改善箇所説明図

不具合の内容

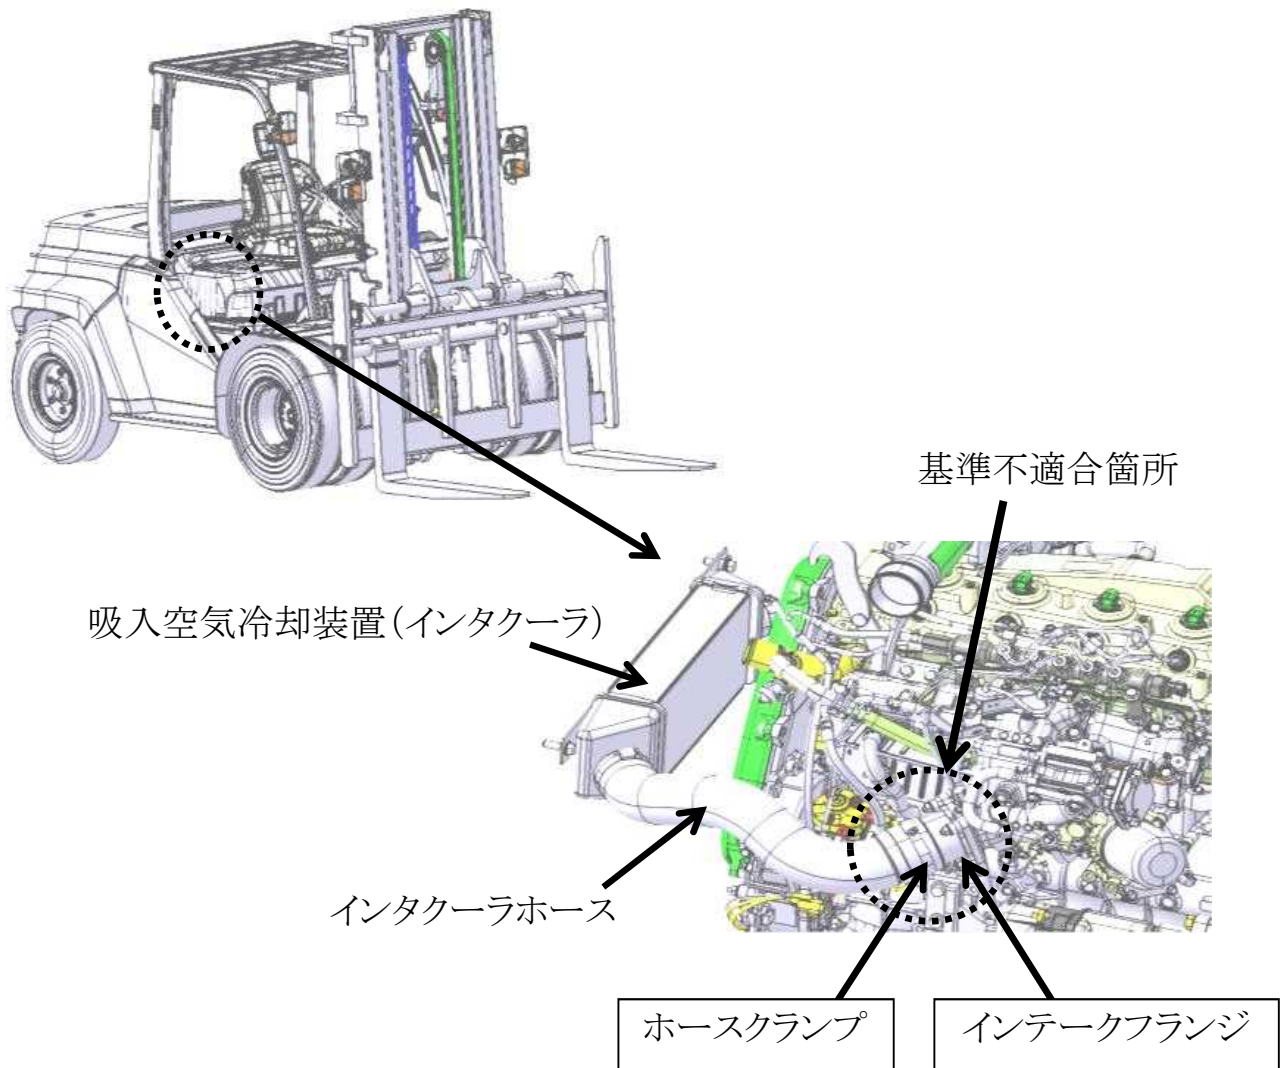
エンジン式フォークリフトの原動機において、インタクーラホースとインテークフランジの接続設計が不適切なため、接続部の締結力が不足している。そのため、エンジンから受ける熱等によりインタクーラホースの硬度が低下した状況下で、繰り返しエンジン負荷が大きい作業を行うと、インタクーラホースが抜け、エンジンの出力が低下するおそれがある。また、排気ガスが大型特殊自動車排出ガス規制の基準値を超え、保安基準に適合しなくなるおそれがある。

注: は交換部品を示す。

全車両、インテークフランジおよび、ホースクランプを対策品と交換する。
